Réalisation d'une retenue collinaire dite Piton Sahales

Demande d'autorisation environnementale unique – Dossier DEAL n°2021-89

**MEMOIRE EN REPONSE A L'AVIS DE LA MISSION
REGIONALE D'AUTORITE ENVIRONNEMENTALE DE LA
REUNION**

Mémoire en réponse à l'avis de la Mission Régionale d'Autorité Environnementale de la Réunion

Figure 1 – Stratégie de végétalisation du site (source : SODEXI Ingénierie)

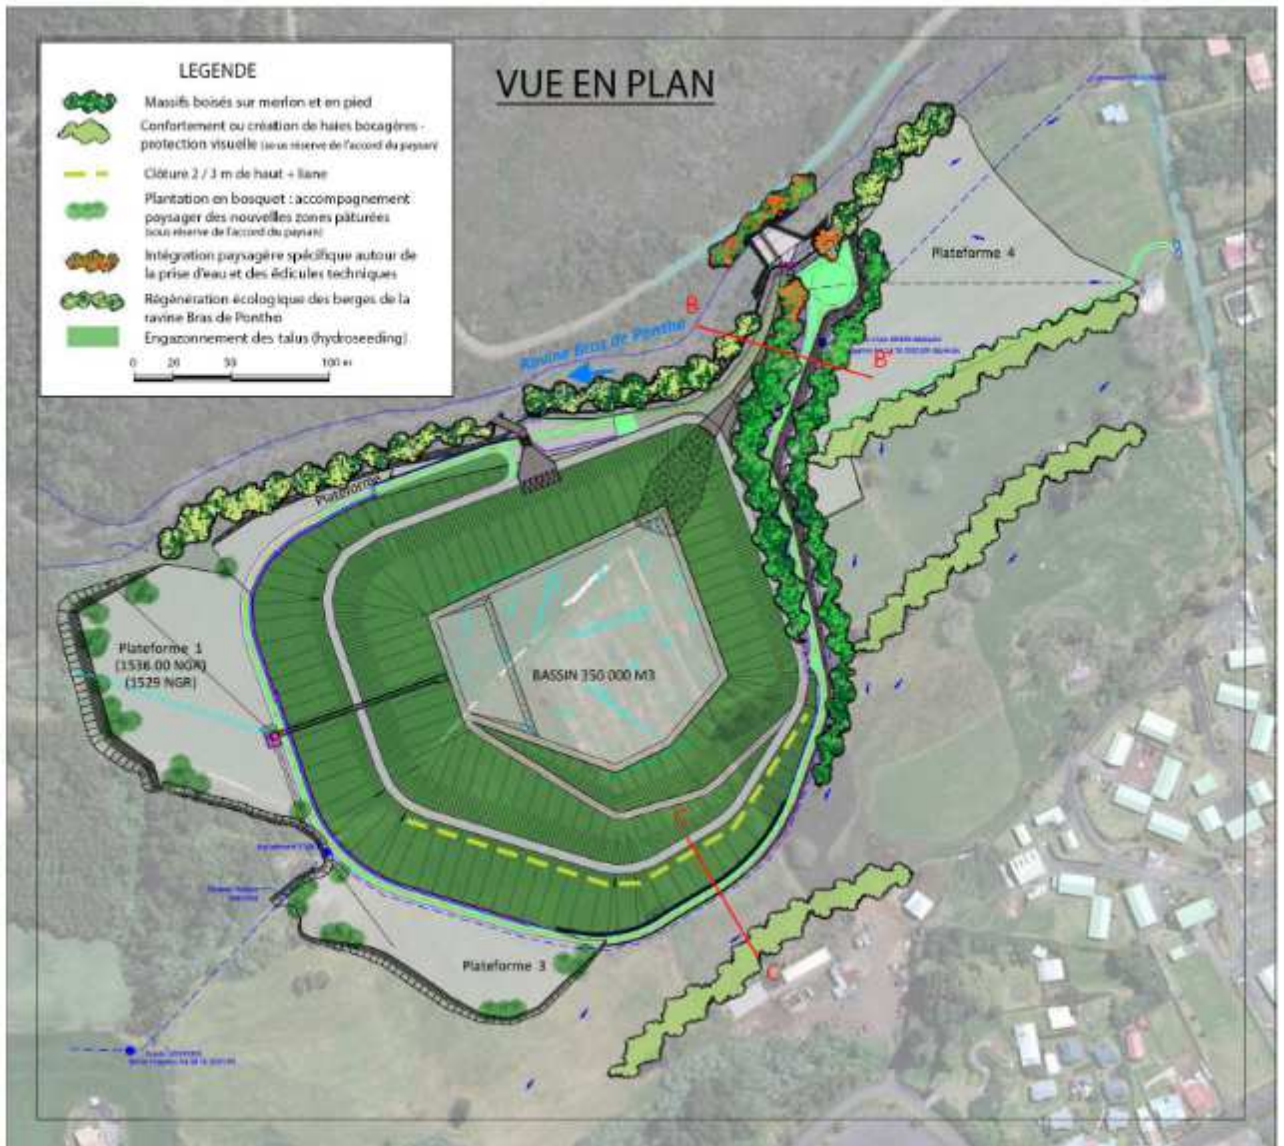
Demande n°1 : Compte tenu de l'incertitude qui apparaît dans l'étude d'impact pour garantir l'absence d'atteinte aux espèces dans le cadre des mesures proposées, l'Ae demande au porteur de projet de compléter le rapport en privilégiant des mesures d'évitement ou de réduction permettant de préserver sans réserve les espèces de flore et de faune protégées.

- **Réalisation de massifs boisés sur les merlons de protection et le long du chemin d'accès Est et du canal d'amenée :**

L'objectif est de constituer des massifs denses sur des épaisseurs (ou largeurs) variables d'environ 3 à 5 m, sur les talus et les merlons localisés entre le Chemin d'accès Est et la rampe d'accès intérieur au bassin (cf. coupe de principe ci-dessous).

Cette double rangée de plantations, mêlant strate haute, moyenne et basse, permettra de reconstituer des micro-milieus homogènes. Situés en amont du site, ils seront rattachés aux espaces que constituent le corridor écologique de la ravine du Bras de Pontho.

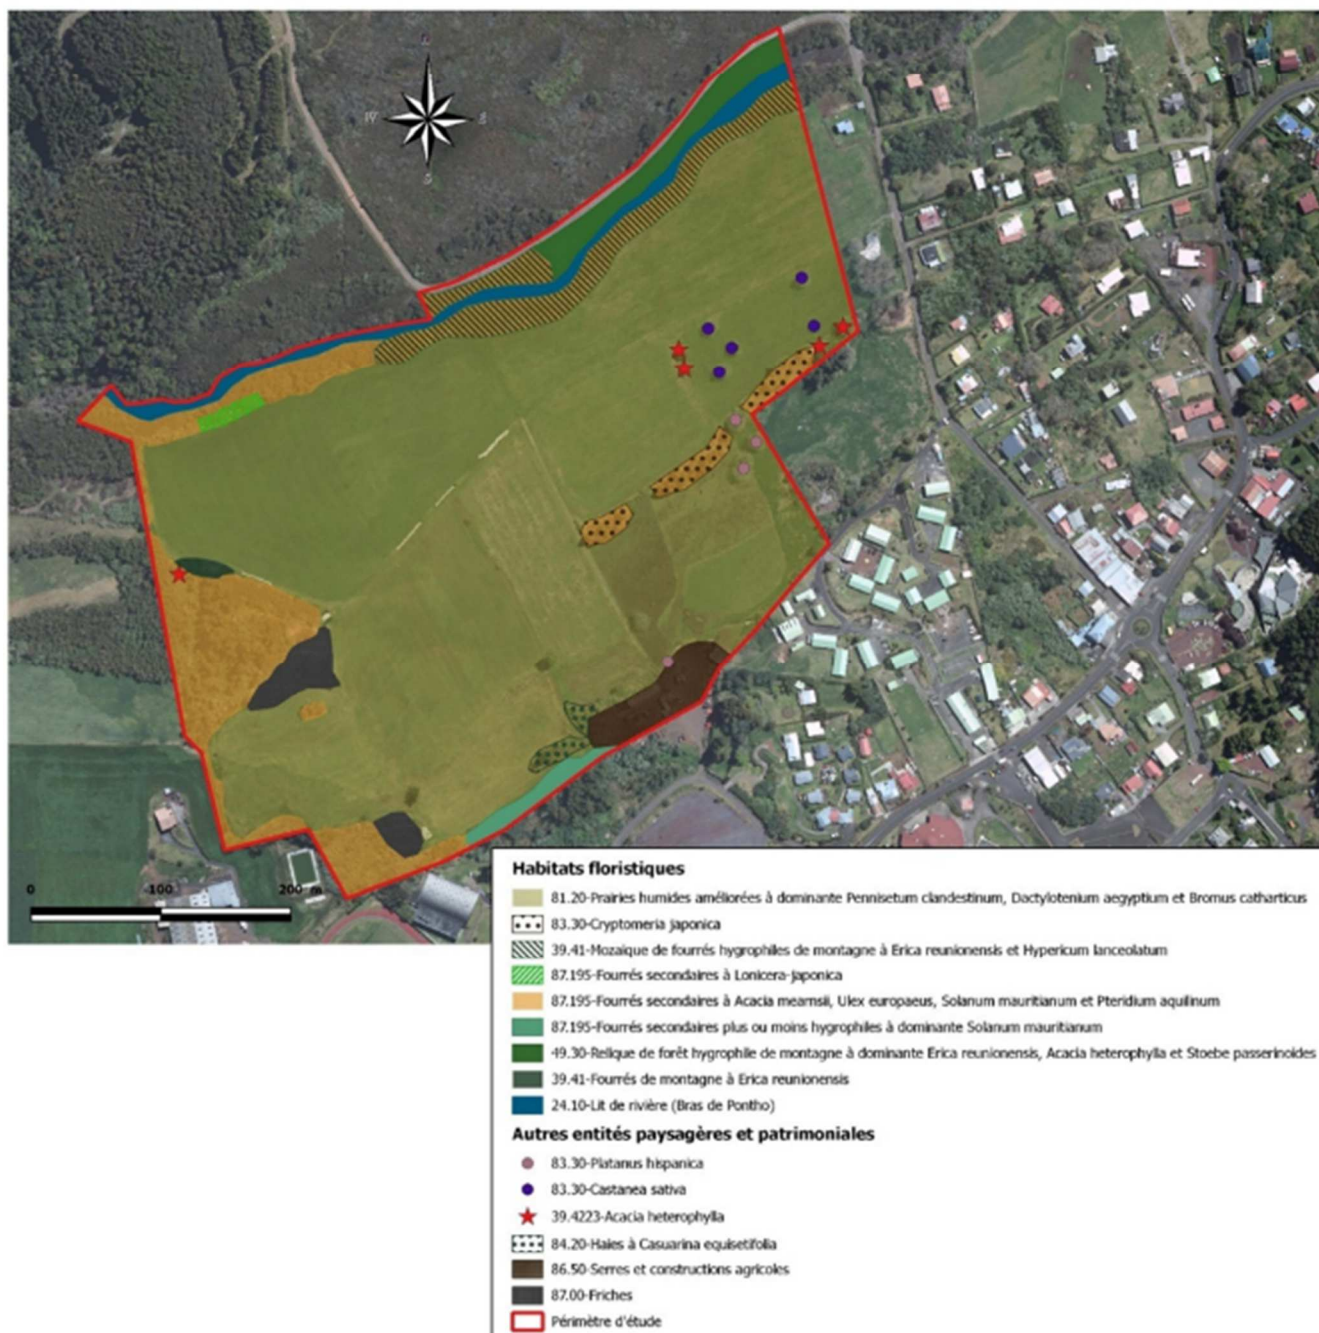
- de proposer des photos-montages en perspectives du projet depuis les zones résidentielles et hôtelières à l'est et sud-est, et de préciser les modalités d'intégration du projet si les haies bocagères ne pouvaient se faire ;

Selon son analyse, les vues rapprochées les plus significatives concernent quelques constructions résidentielles implantées en bordure du chemin Doret qui domine légèrement le site à l'Est (dont tout particulièrement une habitation localisée en aval du chemin et en limite de la parcelle concerné). Des vues « état initial et état projet » ont été réalisées depuis le chemin Doret et sont présentées ci-dessous. Sur cette vue, les hauteurs du remblai du projet par rapport au terrain actuel restent très limitées, ce qui permet facilement de masquer le talus par des végétaux : les talus de remblais seront végétalisés (le retour d'expérience de la retenue de Piton Marcelin indique un développement très rapide du couvert végétal). **La végétalisation du talus sera complétée par la création de massifs boisés en pied et sur merlon**, ainsi que la création de haies bocagères. Ces mesures permettront une intégration rapide du projet dans son environnement. L'entreprise en charge de réaliser les aménagements paysagers aura des obligations de résultats avec un engagement sur les garanties de reprise des végétaux.

Etat projet : vue depuis le chemin Doret avec le chemin d'accès à la retenue et au fond la crête de la retenue avec les massifs boisés en pied et les haies bocagères devant.
